Proponente: Fri-el S.p.a.

OGGETTO: Parere regionale ex art. 63 L.R. 10/2010 nell'ambito del procedimento di VIA statale PNIEC, Progetto Impianto Eolico denominato "Poggio delle Campane" ubicato nel comune di Badia Tedalda (AR) e Sestino (AR) costituito da 8 (otto) aerogeneratori di potenza nominale 6,2 MW per un totale di 49,6 MW con relative opere connesse ed infrastrutture indispensabili nei comuni di Badia Tedalda e Sestino. Proposto da Fri-el S.p.a. - Proposta di richiesta di integrazioni e chiarimenti. [ID: 9787]

ALLEGATO\_1 – ESTRATTO CARTOGRAFIA ZONE DI RISPETTO

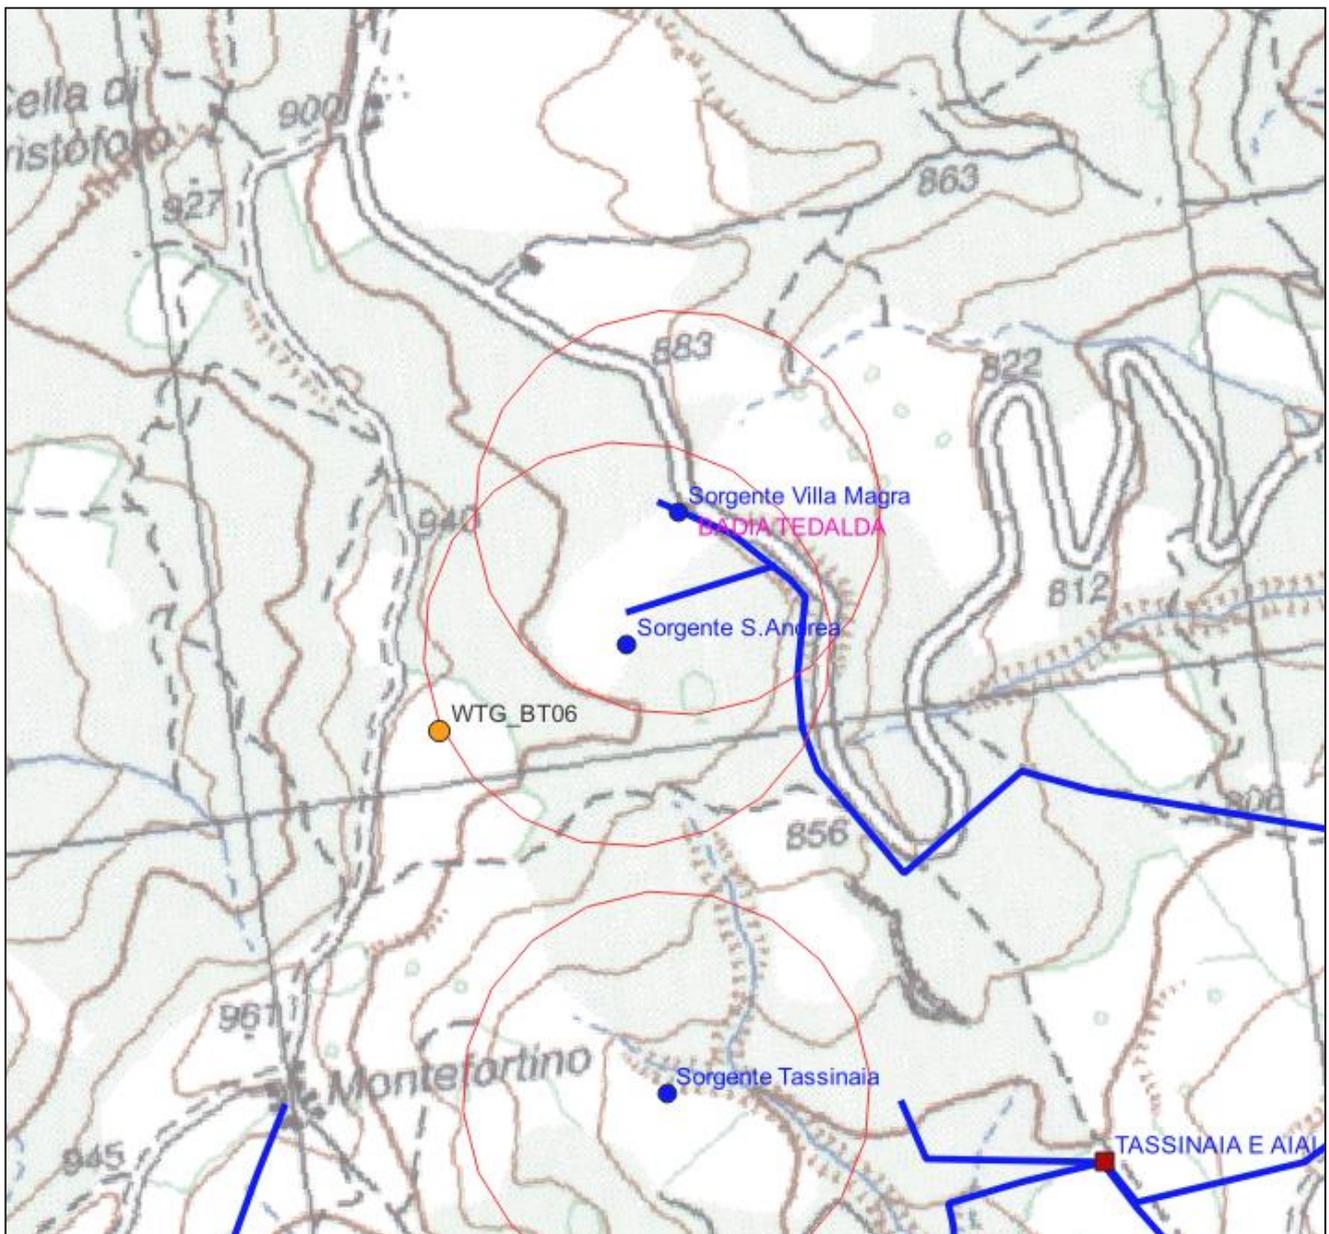
In tale "zone di rispetto" valgono le disposizioni indicate ai commi 3 e 4 dell'art.94 del D.Lgs 152/2006 relative al divieto di insediamento dei centri di pericolo e di svolgimento di specifiche attività al loro interno, pertanto, considerato che l'intervento "WTG\_BT06" si ubica a monte delle due suddette sorgenti, uniche fonti di approvvigionamento idrico dell'agglomerato di S. Andrea, durante la realizzazione dell'aerogeneratore in questione si richiede di effettuare una corretta gestione delle acque meteoriche dilavanti del cantiere e delle terre e rocce da scavo e, qualora in fase di rimodellazione del versante e di realizzazione della piazzola/fondazione dell'aerogeneratore dovesse essere intercettata la zona satura dell'acquifero, non dovranno essere utilizzati additivi chimici per agevolare le eventuali perforazioni e non dovrà essere alterato il naturale deflusso della acque sotterranee.

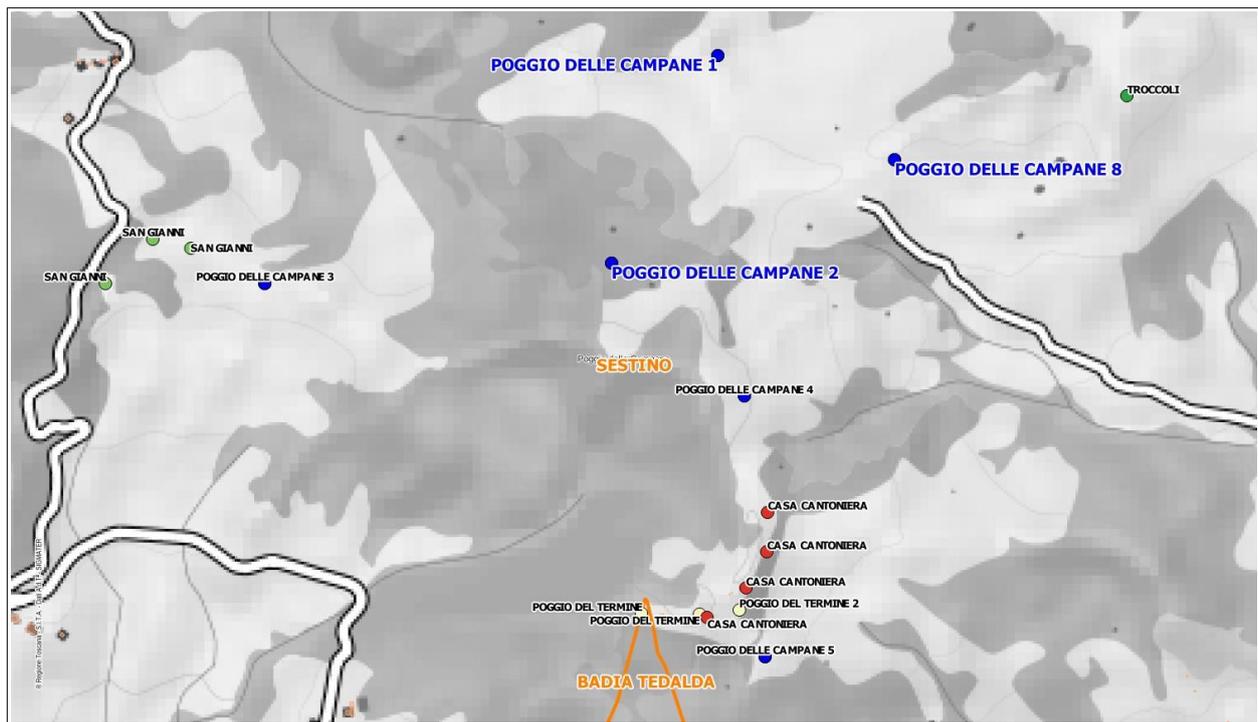
Nel caso specifico del parco eolico "Poggio delle Campane" in oggetto si ha sovrapposizione (e, quindi, non solo vicinanza) con i seguenti impianti mini-eolici in progetto, di cui non si hanno tuttavia informazioni esaustive in merito alla loro autorizzazione e/o realizzazione (per il dettaglio cartografico si veda la planimetria successiva); pertanto le relative informazioni andranno eventualmente acquisite dai Comuni interessati/coINVOLTI nel procedimento:
